**Всемирный форум для согласования правил  
в области транспортных средств**

**Упрощение правил ООН, касающихся освещения  
и световой сигнализации: Правила № 150 ООН  
(светоотражающие устройства)**

### **Предложение по исправлению текста Правил № 150 ООН**

Рис. А24-II

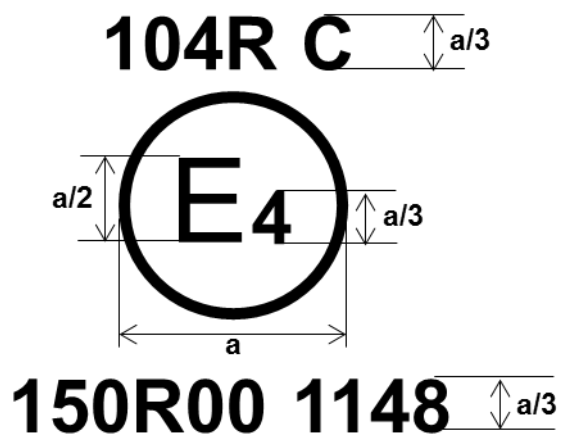
*Примечание:* На двух примерах схем знаков официального утверждения образцы D и E представляют собой три возможных варианта маркировки устройства освещения в тех случаях, когда два или более огней являются частью одного блока сгруппированных, комбинированных или совмещенных огней.

1. Настоящее приложение было отредактировано и упорядочено без внесения каких-либо изменений, затрагивающих его содержание.
2. Рисунки были скорректированы, с тем чтобы в них содержались примеры знаков официального утверждения с использованием новых правил ООН. Что касается размера «а», то соответствующая ссылка была исправлена для указания таблицы 1 вместо таблицы 2.

Рис. А24-IV

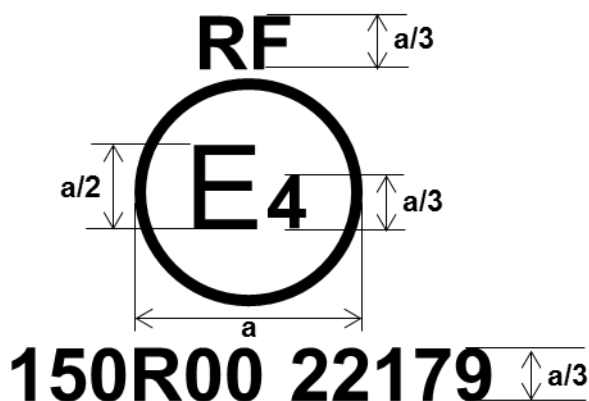
Значение «а» см. в таблице 1.

Рис. А24-V

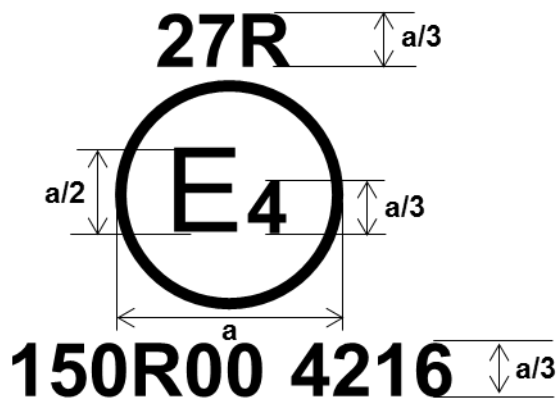
Значение «а» см. в таблице 1.
